N/Réf. : AA/AH/BXL21890_692_PU_Lombard_34-42

Objet : BRUXELLES. Rue du Lombard, 34-42 / angle rue des Chapeliers. Demande de permis d'urbanisme portant sur la rénovation et la surhausse d'un immeuble de bureaux.

Avis de la CRMS

Axonométries des états existant / projeté et élévations des façades projetées du rez-de-chaussée, jointes à la demande

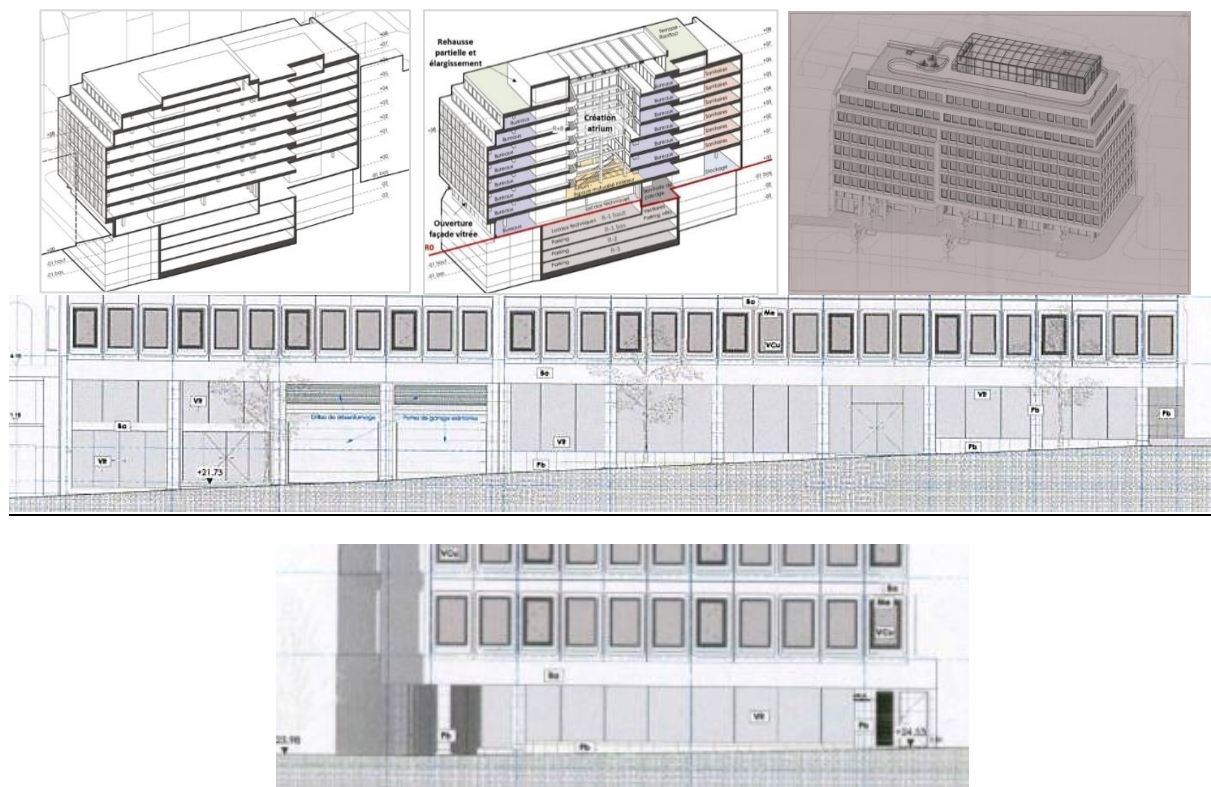
La CRMS souscrit aux grandes lignes des options du présent projet qui permet de rénover et d'améliorer la fonctionnalité et les performances énergétiques de l'immeuble, tout en conservant son affectation ainsi que ses particularités architecturales et structurelles. L'extension et la rehausse des derniers étages n'appellent pas de remarques d'ordre patrimonial. Quant au traitement des façades et des menuiseries, il est, sur les grandes options, respectueux du concept originel mais la CRMS recommande que cela se traduise également dans le niveau de détail. À ce niveau, le dossier ne garantit pas - dans son état actuel et surtout pour le niveau du rez-de-chaussée - le respect de l'identité de l'œuvre, ni le rendu fin des qualités techniques et architecturales conçues par l'architecte. La Commission demande d'affiner ce volet du projet, de préciser les détails de mise en œuvre des transformations et d'en profiter pour mener une réflexion sur l'animation du registre inférieur, complémentaire à sa requalification.
